LanammeUCR

30 de noviembre de 2023
EIC-Lanamme-1226-2023

Asunto: Evaluación de seguridad vial del tramo de la carretera
General Cañas (Ruta Nacional 1) sin iluminación vial.

Ejemplos de tecnologías para señales de tránsito con elementos luminosos

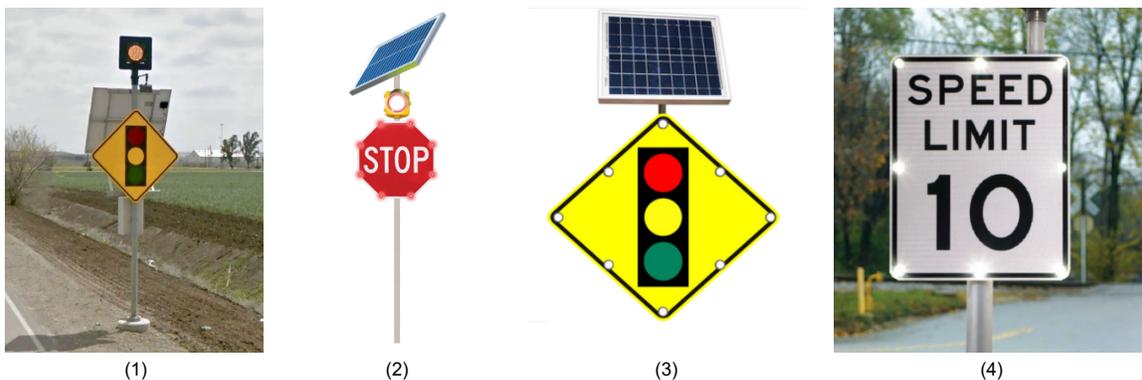
Colocar señales con elementos lumínicos, ya sea una luz en el borde del tablero de la señal, o bien, un dispositivo lumínico adicional, idealmente con panel solar para su funcionamiento en horario nocturno. Algunas de estas tecnologías se muestran en la Figura 17. En el caso específico del tramo de estudio, estas tecnologías podrían implementarse prioritariamente en las señales reglamentarias de **límites de velocidad en ambos sentidos de circulación**, así como en la **señal preventiva de intersección semaforizada** en el sentido San José – Alajuela.
